INFORME ANUAL DE FISCALIA REGIONAL

JUNTA REGIONAL TURRIALBA
23 de agosto, 2025

Visita al centro de recreo

10 de mayo al ser las 11:49 am en el centro
de recreo Manuel Pereira Camacho de
COLYPRO - Turrialba

Inspección de baños para discapacitados

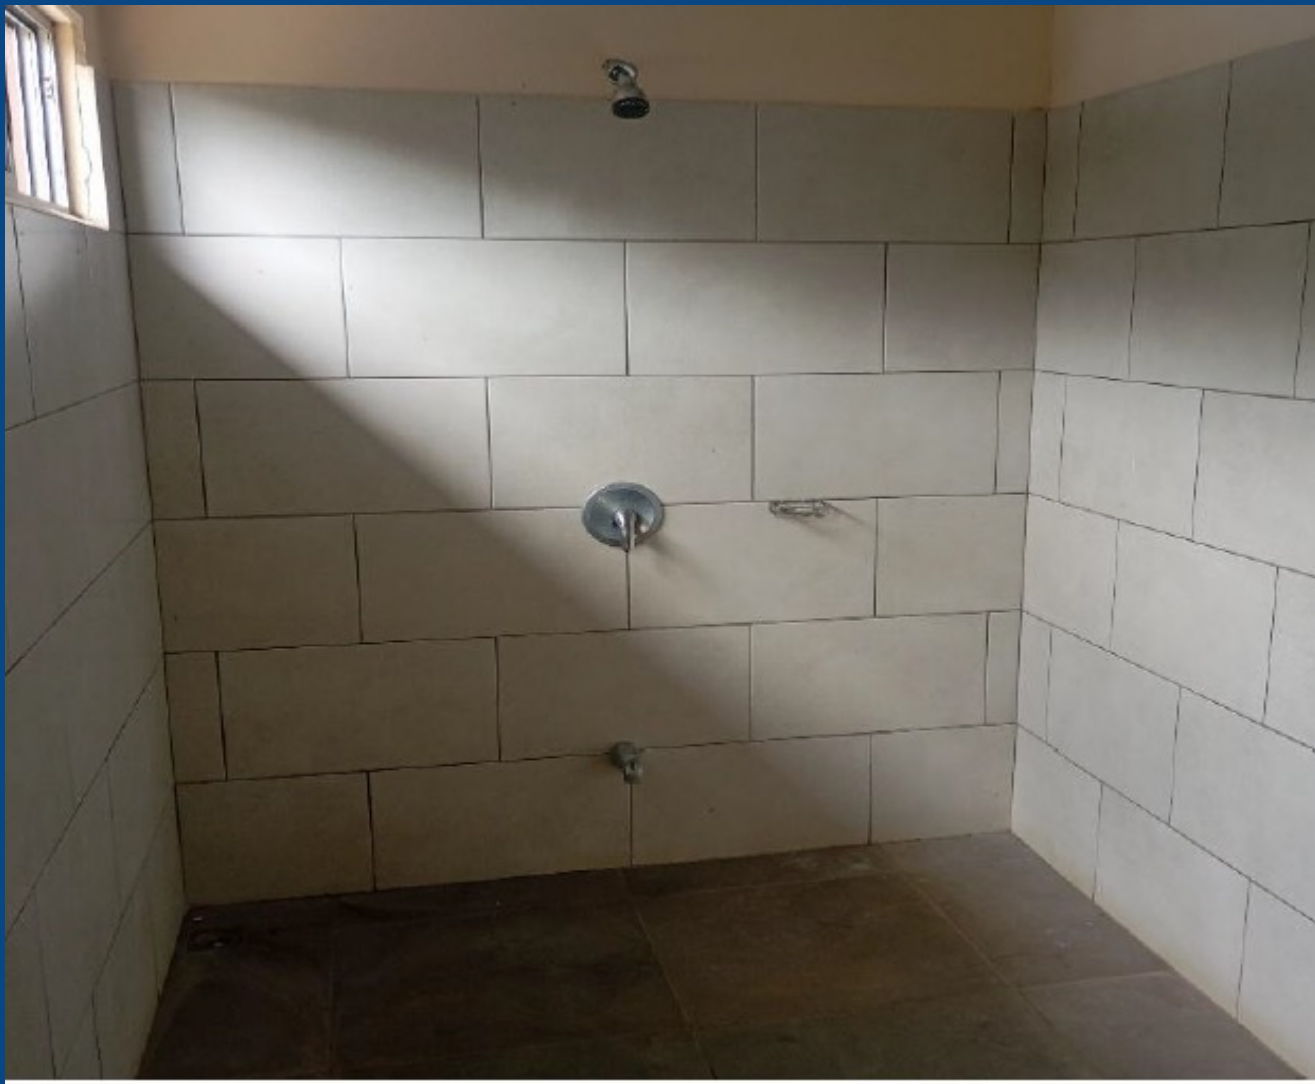
Es importante señalar que en la zona del salón no se observaron baños para discapacitados, solamente se logran visualizar los baños en la zona de la piscina, estos cuentan con barras de agarre o pasamanos que se instalan para brindar apoyo y seguridad en el servicio sanitario, no así, en la zona del lavamanos ni a lo largo del desplazamiento que se debe hacer para llegar del sanitario al lavamanos.

Para este particular se considera importante la observación realizada y se procederá a realizar las proyecciones para instalación de los pasamanos correspondientes para continuar mejorando la accesibilidad a estos baños, de igual manera se considera importante la instalación de estas barras en los baños de salón los cuales fueron recientemente remodelados en cuanto a espacio y acceso.
